## **Rapport de l'Inspection des installations classées**

Visite d'inspection du 27/11/2023

#### **LAFARGE GRANULATS**

La société Lafarge Granulats SAS exploite une carrière aux lieu-dits « plan de perussis » et « les iscles du temple », sur la commune de Cavaillon.

Jauges de retombées implantées à proximité

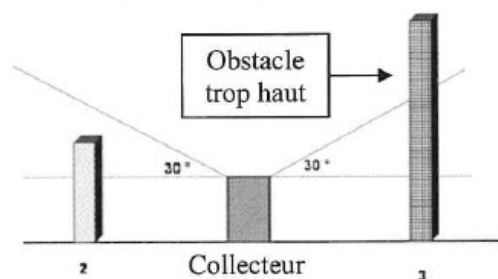
Par ailleurs, lors de la visite terrain, l'inspection a constaté que des obstacles (végétation, poteau EDF) sont très proches des jauges. Ces jauges ne sont donc pas installées dans les conditions prévues par la norme NF X 43-014, qui impose notamment l'absence d'obstacles selon un angle de 30° par rapport à l'horizontale autour de la tête du collecteur.

L'exploitant doit, sous 3 mois à compter de la réception du présent rapport, modifier les emplacements ou l'environnement de ses jauges de retombées, afin que les mesures soient effectuées dans des conditions respectant les dispositions de la norme NF X 43-014.

L'exploitant transmettra selon le même délai un reportage photographique des 4 jauges mises en conformité.
<b>Type de suites proposées :</b> Avec suites
<b>Proposition de suites :</b> Lettre de suite préfectorale
<b>Proposition de délais :</b> 3 mois
